Ministero dell' Ambiente e della Sicurezza Energetica

Parere n. 824 del 4 settembre 2023

Progetto:	<p><i>Verifica di ottemperanza ai sensi dell'art 28 del D.Lgs. 152/2006 e ss.mm.ii.</i></p> <p>“Variante Opere propedeutiche alla realizzazione dell'edificio di processo (edificio 2000) dell'Impianto ICPF” di Trisaia.</p> <p>Decreto di esclusione dal procedimento di VIA n. 43 del 30/01/2023. Prescrizione n.1.</p> <p>ID_VIP_10156</p>
Proponente:	SOGIN S.p.A.

Figura 3. Ubicazione dei nuovi piezometri e posizione di quelli esistenti e dei pozzi di drenaggio

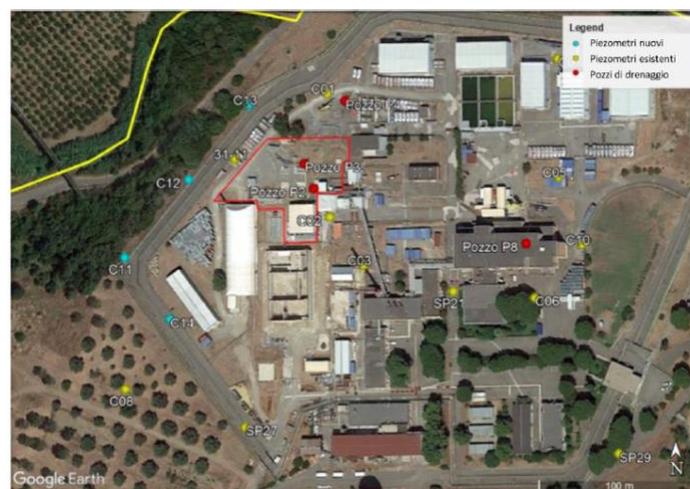
Al fine di poter verificare costantemente la reale interferenza delle opere in progetto con le acque sotterranee, su indicazione di ARPA Basilicata, è stata predisposta un'integrazione al PMA già operativo per il cantiere dell'ICPF. La rete piezometrica monitorata dal 2015, e riportata in Figura 3, è stata integrata con quattro nuovi punti di controllo (C11, C12, C13, C14) posizionati lungo il margine di scarpata a Nord-Est del sito.

- è stata presentata una dettagliata relazione che descrive la realizzazione dei manufatti con particolare riguardo alla posa delle fondazioni e dei pali e delle loro interazioni con le acque sotterranee che nel sito hanno soggiacenza di circa 5-8 metri dal p.c.;
- sono stati realizzati ulteriori 4 piezometri da denominare C11, C12, C13 e C14 posizionati come indicato da ARPA Basilicata;
- i piezometri C01, C02, C03, SP21, SP27, C08, C11, C12, C13 e C14 saranno campionati poco prima dell'inizio dei lavori e durante la realizzazione delle opere con frequenza semestrale, ad integrazione del monitoraggio già in corso con la stessa periodicità, nonché al termine della realizzazione delle opere;
- la data nella quale saranno effettuati i campionamenti di acque sotterranee dovrà essere comunicata ad ARPA Basilicata con almeno 15 giorni di anticipo”.

In ordine alla verifica di ottemperanza alla Prescrizione n. 1 del procedimento di VIA n. 43 del 30/01/2023 relativo al progetto “Variante Opere propedeutiche alla realizzazione dell'edificio di processo (edificio 2000) dell'Impianto ICPF” di Trisaia è da considerarsi **ottemperata**.
